Kystdirektoratet
J.nr. 2025 - 85678
Ref. gigrp
Den 25. marts 2026

Tilladelse til etablering af kabelbane (full-size wakeboard bane) ud for 1591 Nykøbing F. Bygrunde, Guldborgsund Kommune.

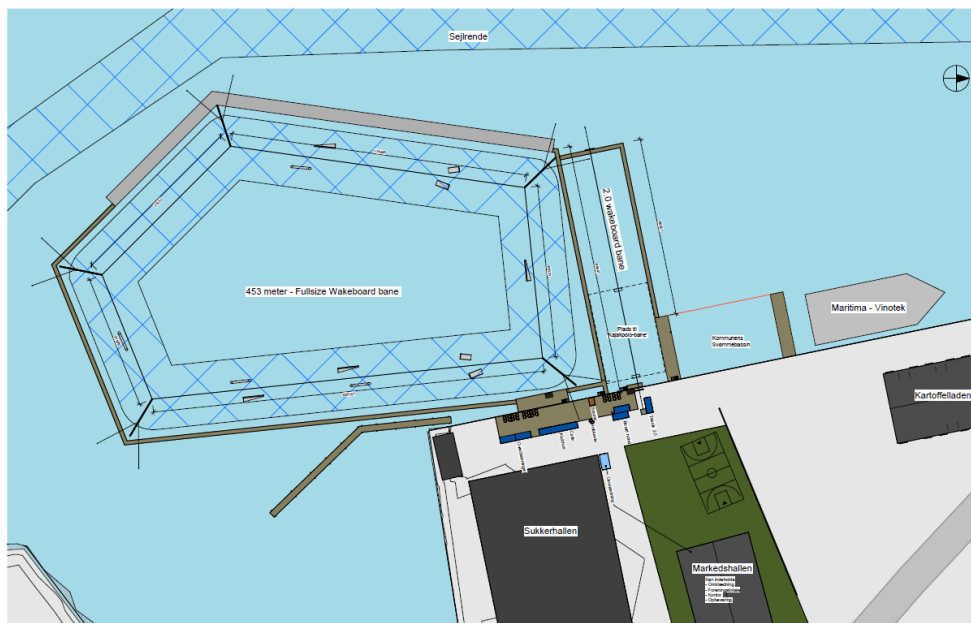
Kabelbanen bæres af 5 fastmonterede varmgalvaniserede 11 m høje stålmaster, hver forankret til 2 stålpæle vha. wirer. Langs hele banen etableres lette flydebroer. Disse demonteres om vinteren, på sigt ønskes faste konstruktioner. Mod sejlrenden ønskes en flydebro som ikke demonteres om vinteren. De flydende gangbroer er med rammer af galvaniseret stål og brædder af høj kvalitets plastik- eller træ.

” Beredskabsstyrelsen skal gøre opmærksom på, at ved etablering eller ændring af afmærkning, skal dette ansøges om hos Sikre Farvande i

Den anlagte wakeboardbane må ikke, sammen med den eventuelt ny cykel- og gangbro, være til hindring for redningsberedskabets mulighed for til enhver tid at sejle igennem området, i forbindelse med maritime nødsituationer. (...)”

På tegning 0.0.1A er den ønskede specialafmærkning angivet. Der indsendes en separat ansøgning herom til Sikre Farvande forud for udførelsen. Entreprenøren vil endvidere blive gjort opmærksom på, at bekendtgørelse nr. 1229 af 03/10/2023 om sejladssikkerhed ved entreprenørarbejder i danske farvande skal følges i forbindelse med udførelsen. Rådgiveren eller Bygherre udfylder screeningsskema "VURDERING AF SEJLADSSIKKERHEDEN VED ARBEJDER TIL SØS" forud for udførelsen af projektet.

Wakeboardbanen etableres således at den ligger udenfor den eksisterende sejlroute jf. tegning 0.0.1A. Anlægget placeres desuden i et lavvandsområde, hvor alm. sejlads ikke er mulig. Redningsberedskabet kan derved passere området uhindret.
